Spett.le Amministrazione del Comune di Ranica

Oggetto: Osservazioni al Piano Attuativo AT2 – Zopfi in Variante al PGT comunale di Ranica

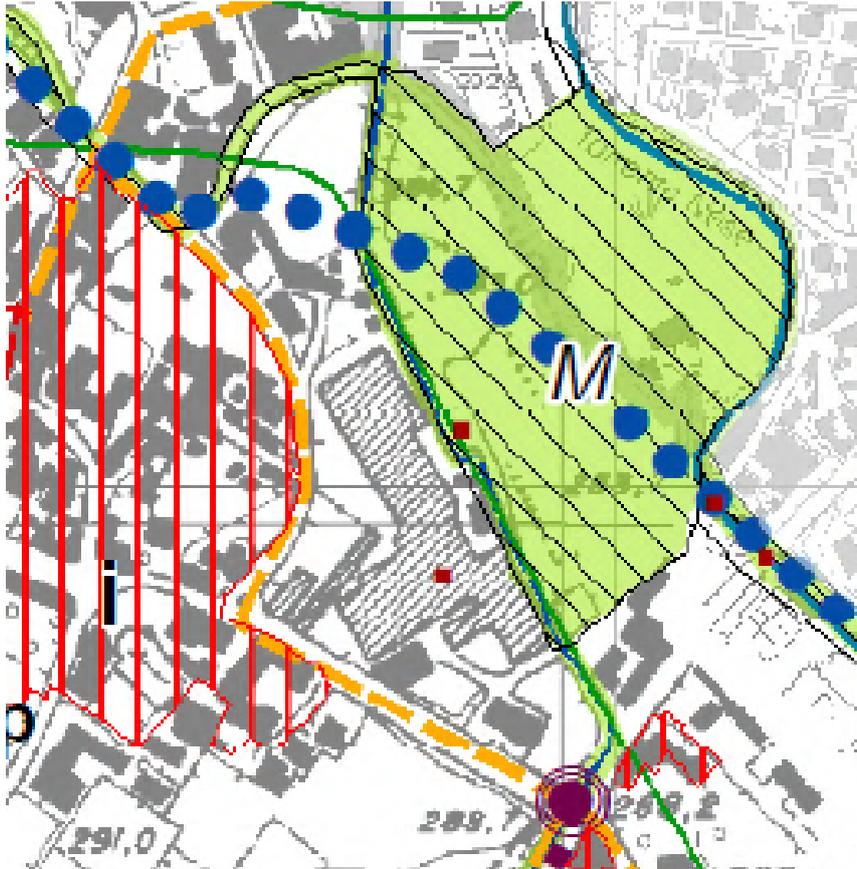
c) quali sono i rapporti che valorizzano la presenza della medievale roggia Serio sulla quale anni fa provvidenzialmente la Soprintendenza appose un vincolo per scongiurare la folle proposta di spostare la roggia per far posto alle previsioni di analogo Piano Attuativo? Non è proprio possibile valorizzare la roggia e i manufatti idraulici che la caratterizzano e che ha avuto un così importante ruolo urbanistico nel disegno del territorio, evitando di considerarla un retro, separandola con una banale recinzione, concedendo qualcosa di più di qualche alberello qua e là e il passaggio di un ponticello per la consueta

pista ciclabile? I render proposti evidenziano la mancanza di una progettazione inclusiva dei caratteri così importanti per il paesaggio di questa zona di Ranica: ne riportiamo uno significativo in tal senso.

Chiediamo un progetto che includa la valorizzazione della roggia da un punto di vista storico e paesaggistico.
